## Keuringsverslag van een elektrische laagspanning- en zeer lage spanningsinstallatie

### NIET CONFORM

Straatnaam Oudebareelstraat  
Huisnummer 82  
Busnummer  
Postcode 9041  
Gemeente Oostakker  
Land België

Controlebezoek van een oude huishoudelijke elektrische installatie van een wooneenheid bij verkoop op vraag van de verkoper volgens (KB 08/09/2019) - AREI Boek 1- 8.4.2. en 8.2.1. en 4.2.4.3.

Afbeelding schakel- en verdeelbord:

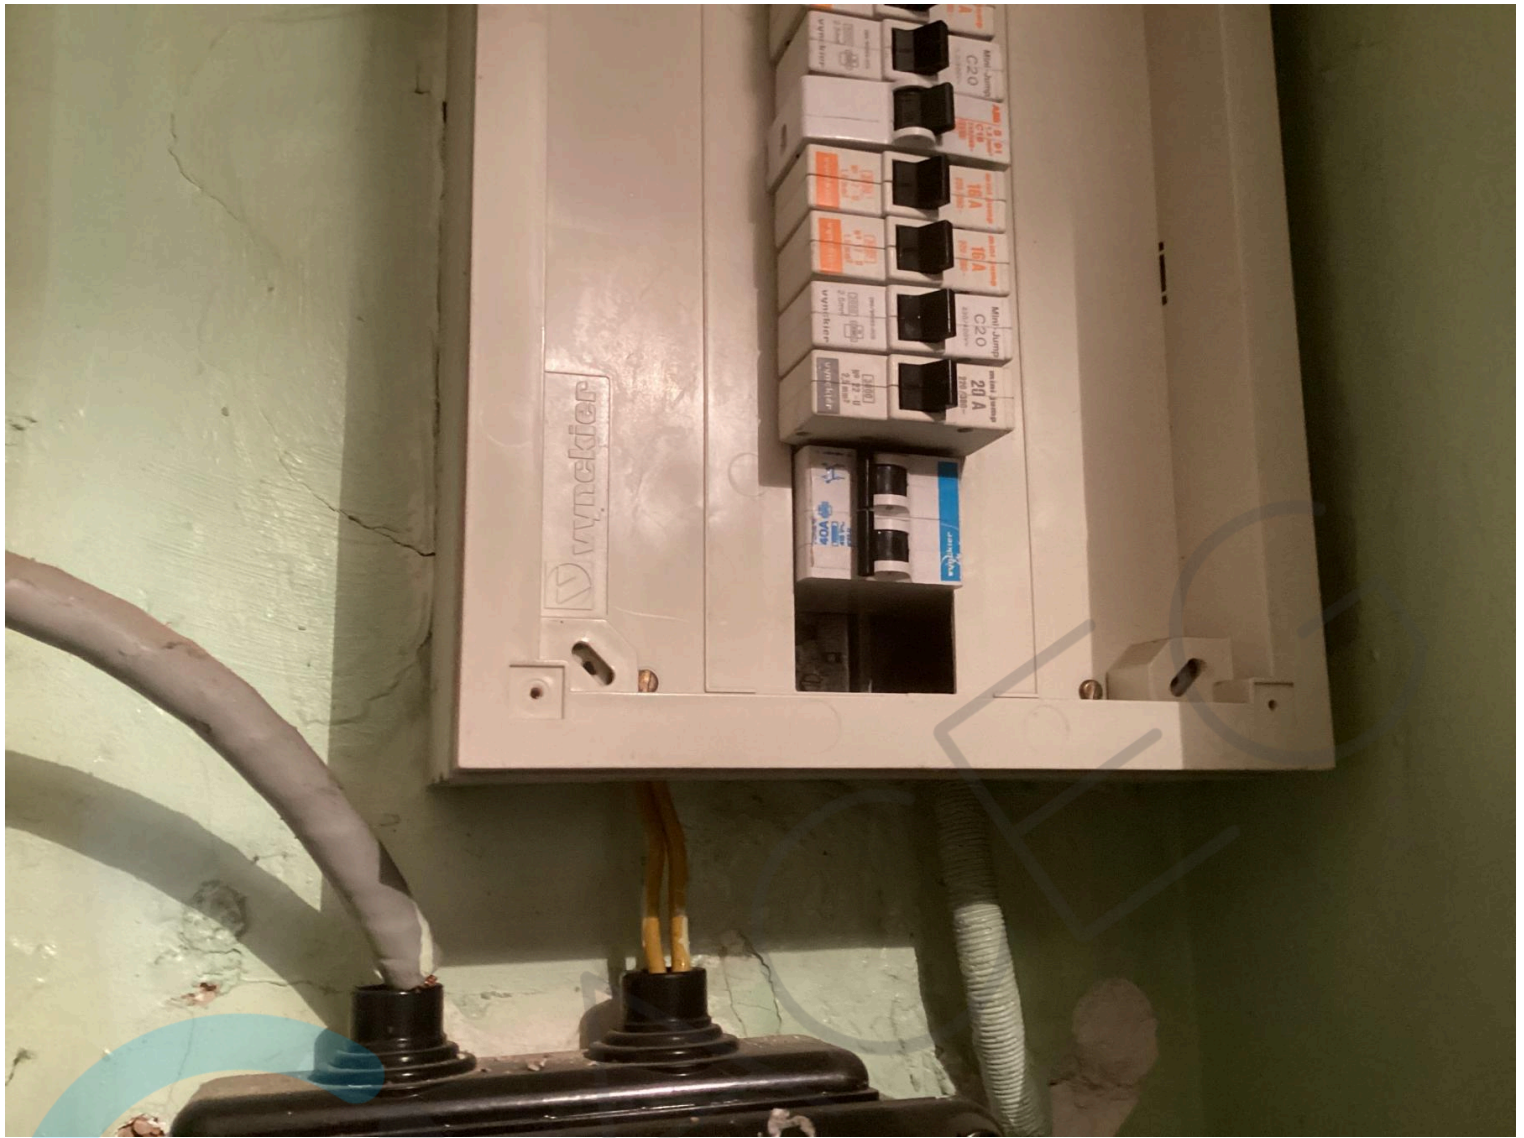
I1.03 Situatieschema van de installatie is niet aanwezig. (Boek 1 Afdeling 2.12 - 2.13 en 3.1.2)  
 I2.03 De continuïteit van equipotentiaalverbindingen en/of beschermingsgeleiders zijn niet gewaarborgd. (Boek 1 Onderafdeling 5.3.5.3.G. en 5.4.3.5)  
 I3.07 Een demonteerbaar aansluitstuk (aardingsonderbreker) dient aangebracht te worden in de aardgeleider teneinde de meting van de aardweerstand mogelijk te maken. (Boek 1 Onderafdeling 5.4.3.5.)

I4.08 De beschermingsgeleiders zijn niet verdeeld over de ganse installatie. (Boek 1 Onderafdeling 5.3.5.3.G. en 5.4.3.1.)

I5.01 De aanduiding van de stroomkringen en/of apparatuur, aansluitklemmen, enz dient aangebracht of vervolledigd te worden. (Boek 1 Onderafdeling 3.1.3.1. en 3.1.3.3.A. en 5.1.6.1)

I5.03 Het verdeelbord is niet makkelijk toegankelijk. (Boek 1 Onderafdeling 5.3.5.1.C.)

Verschillende automaten zitten te vast. Risico op beschadiging is te groot bij demontage

I5.06 De deur en/of afschermplaat van het schakelbord dient (terug)geplaatst te worden. Aanraking van onder spanning staande delen mogelijk. (Boek 1 Afdeling 5.1.4. en 5.3.5.1.A. en 4.2.2.3.)

I5.10 De genaakbare, naakte onder spanning staande delen zijn onvoldoende afgeschermd. (Boek 1 Afdeling 5.1.4. en 4.2.2.3.)

I5.14 De nominale spanning dient duidelijk vermeld te worden op een oordeelkundig gekozen plaats. (Boek 1 Onderafdeling 3.1.3.3.)

I6.02 Een algemene differentieelstroombeschermingsinrichting met een nominale stroom (In) van minstens 40A en een gevoeligheid van maximum 300mA is niet geplaatst. (Boek 1 Onderafdeling 4.2.4.3. en 5.3.5.3.a.)

I6.04 Een differentieelstroombeschermingsinrichting met een gevoeligheid van 30mA is te plaatsen voor installaties van badkamer, wasmachine, vaatwas, droogkast en/of gelijkaardige toestellen. Deze dient ondergeschikt te zijn aan de hoofddifferentieelstroombeschermingsinrichting (Boek 1 Onderafdeling 7.1.4.3. en 4.2.4.3.)

I6.09 Er is geen bescherming door een differentieelstroombeschermingsinrichting met een gevoeligheid van max. 30mA voorzien voor contactdozen zonder aardpen. (boek 1 afdeling 8.2.1 punt 6)
